Tag	Name	Max-Planck-Institut für biologische Kybernetik
				Bearb.	20.01.21	TS	
				Gepr.			Benennung
				zu Gerät			P210101 Pin_Cap_Driver_V22
V22	Stückliste angepasst	03.02.22	TS				
V21	Änderungen 4-LP Variante	11.03.21	TS	zu Anlage			Zeichnungs-Nr.
V20	Spannungsregler-Platine hinzu	11.02.21	TS				
Rev	Änderungs-Nr.	Tag	Name	10.02.2022 13:59:01			1/3
P210101_Pin_Cap_Driver_V22

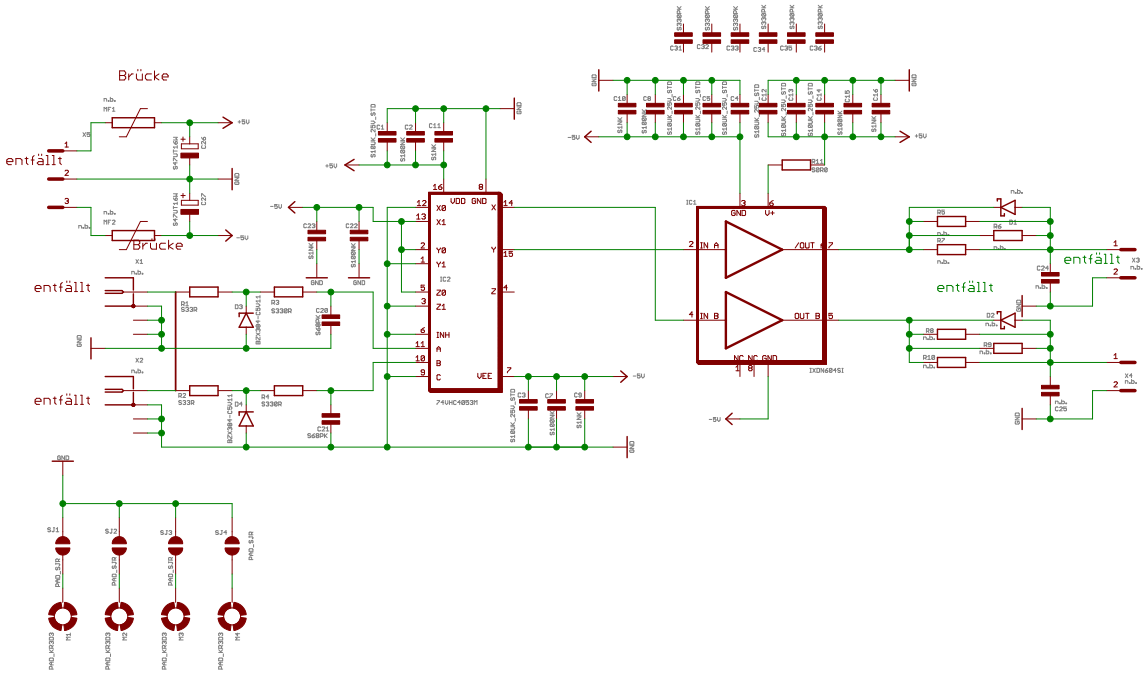
Zu jedem 10 u Kondensator 330pF parallel

Brücken Kurzschließen

X1 entfällt
X2 entfällt
X3 entfällt; Pin1 an Masse auf eingebauter Platine unten
X4 entfällt; Pin1 an Masse auf eingebauter Platine oben
X5 entfällt

C24	470PK	entfällt
C25	470PK	entfällt
MF1	RXE0_20	Brücke
MF2	RXE0_20	Brücke

D1	MBR120VLFT1	47R und 2,7NK in Serie, wobei 2,7 nF an Ground
R5	150R	47R und 2,7NK in Serie, wobei 2,7 nF an Ground
R6	150R	47R und 2,7NK in Serie, wobei 2,7 nF an Ground
R7	150R	47R und 2,7NK in Serie, wobei 2,7 nF an Ground
D2	MBR120VLFT1	47R und 2,7NK in Serie, wobei 2,7 nF an Ground
R8	150R	47R und 2,7NK in Serie, wobei 2,7 nF an Ground
R9	150R	47R und 2,7NK in Serie, wobei 2,7 nF an Ground
R10	150R	47R und 2,7NK in Serie, wobei 2,7 nF an Ground

Alle Ausgänge dann parallel zu 2N7K;
